Modulo per la presentazione delle osservazioni per i piani/programmi/progetti sottoposti a procedimenti di valutazione ambientale di competenza statale

ID: Codice procedura (ID_VIP/ID_MATTM): 12691

"Progetto di un impianto eolico denominato "Pitigliano" ubicato nei comuni di Pitigliano (GR) e Sorano (GR) costituito da 20 (venti) aerogeneratori di potenza nominale 7,0 MW per un totale di 140,0 MW con relative opere connesse ed infrastrutture indispensabili"

IMMAGINE n 5. Mappa eolici elaborata dall'Associazione Amici della Terra. La mappa evidenzia il cumulo degli impianti tra Lazio e Toscana.

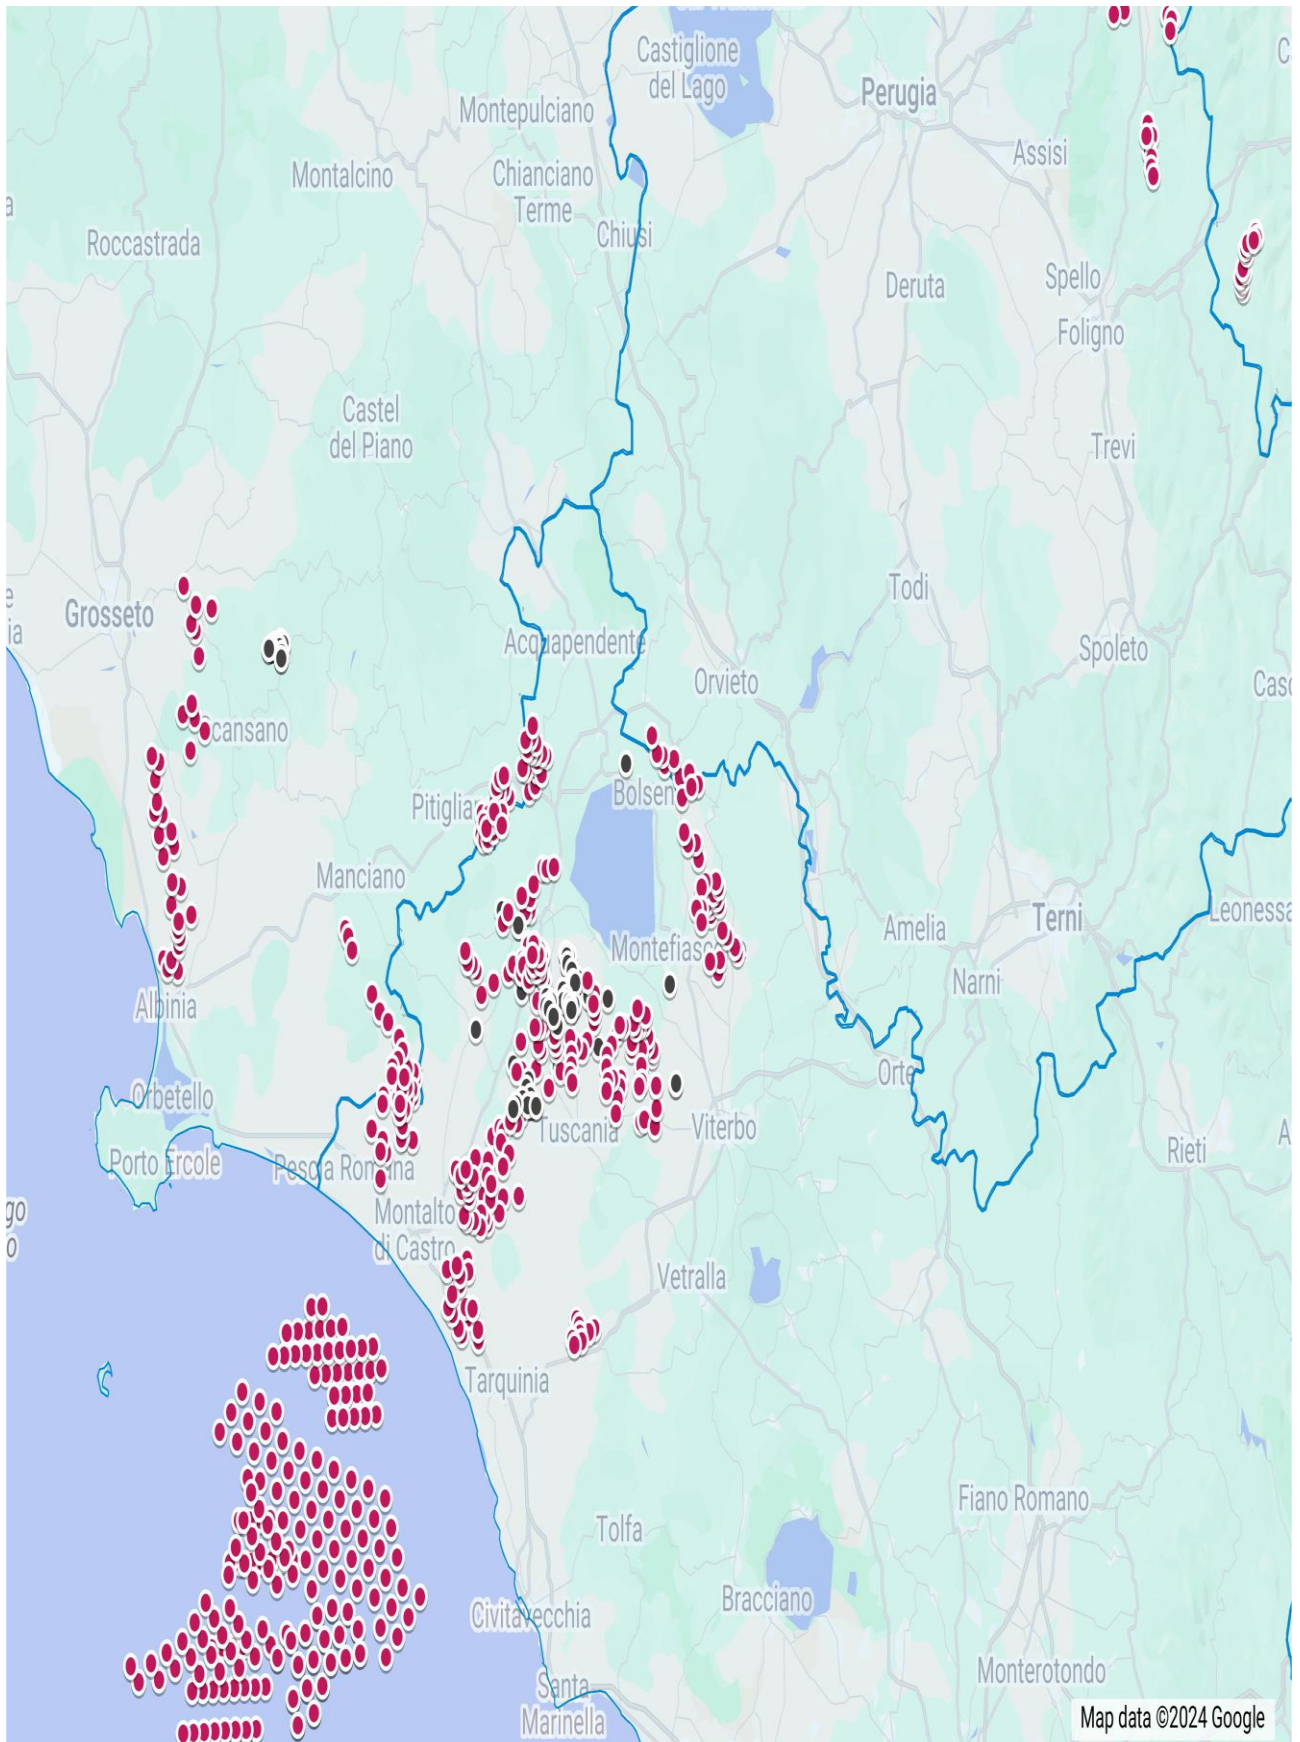
Riguardo al cumulo degli impianti FER, le mappe prodotte dalla proponente riguardano, come già evidenziato, soltanto una parte molto piccola degli impianti FER dell'area intermedia e vasta e in particolare di quelli eolici che contribuiscono a creare un notevole cumulo e la saturazione del territorio tosco laziale. Riguardo al cumulo dei soli impianti eolici si riporta la mappa dell'intervisibilità degli impianti eolici elaborata dall'Associazione nazionale “Amici della Terra”.

IMMAGINE n. 7 Mappa della intervisibilità degli impianti eolici elaborata dall'Associazione nazionale Amici della Terra. La mappa non è aggiornata comunque rende molo bene dell'enorme impatto visivo creato dal cumulo degli impianti.

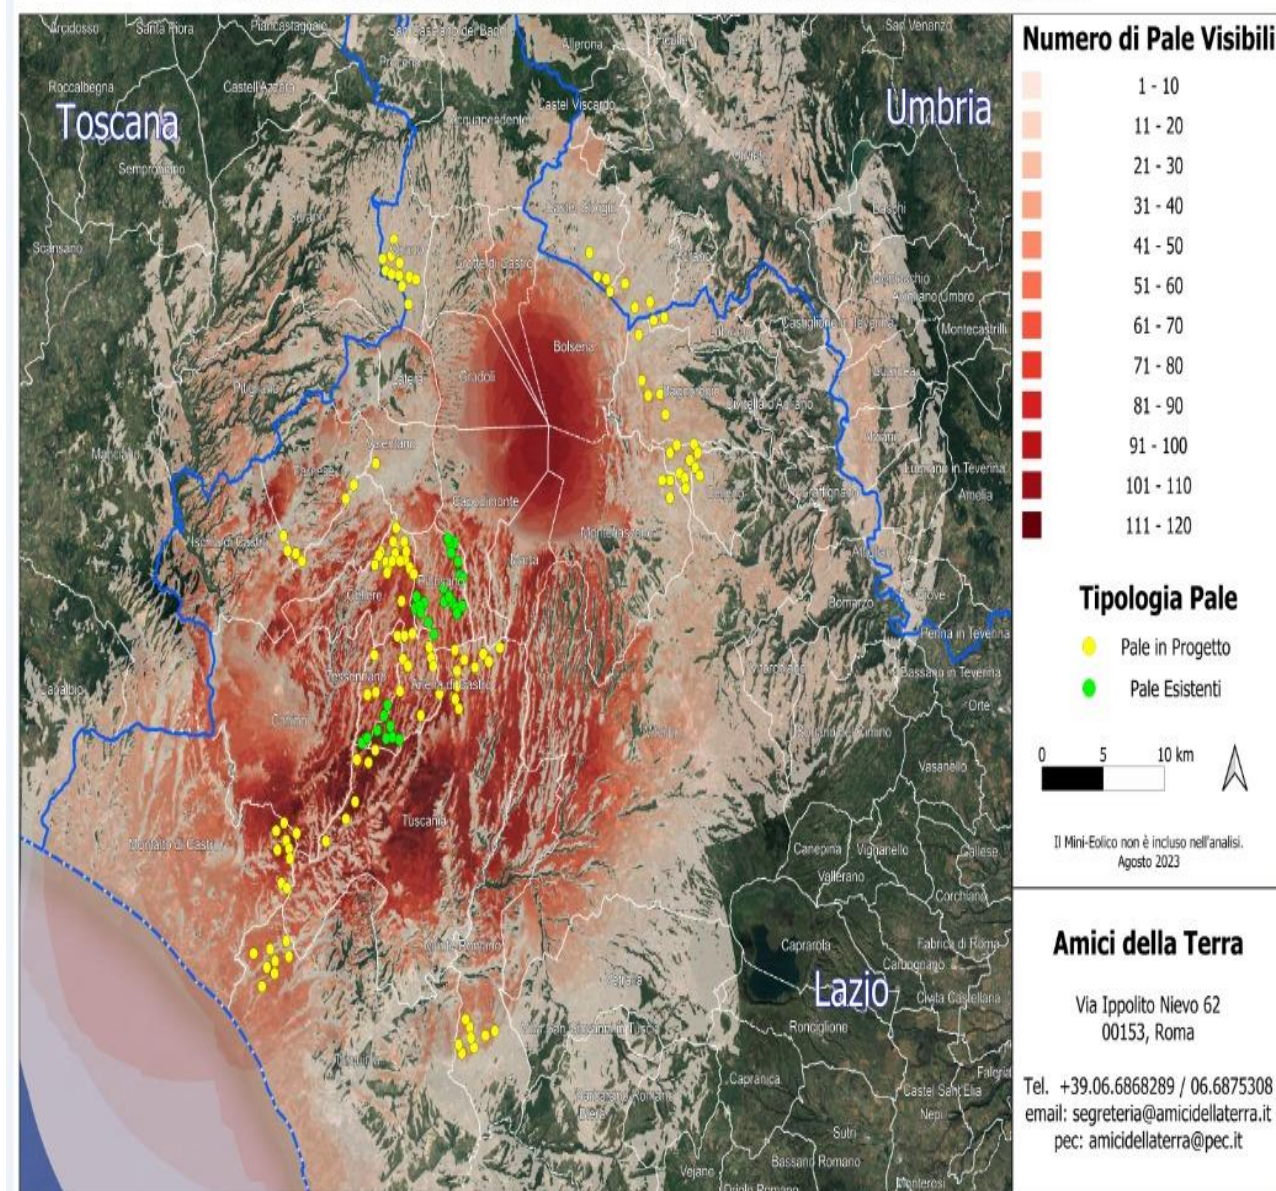
Se agli impianti eolici rappresentati qui sopra che non comprendono sia l'impianto eolico Pitigliano e le altre 14 pale del progetto eolico in verifica amministrativa sempre nel territorio di Pitigliano si aggiungono i migliaia di ettari (7000 fin'ora) di territorio occupato dagli impianti fotovoltaici e agrivoltaici e dalle altre tipologie appare chiaro il numero spropositato degli impianti FER nella bassa toscana e nella Tuscia.
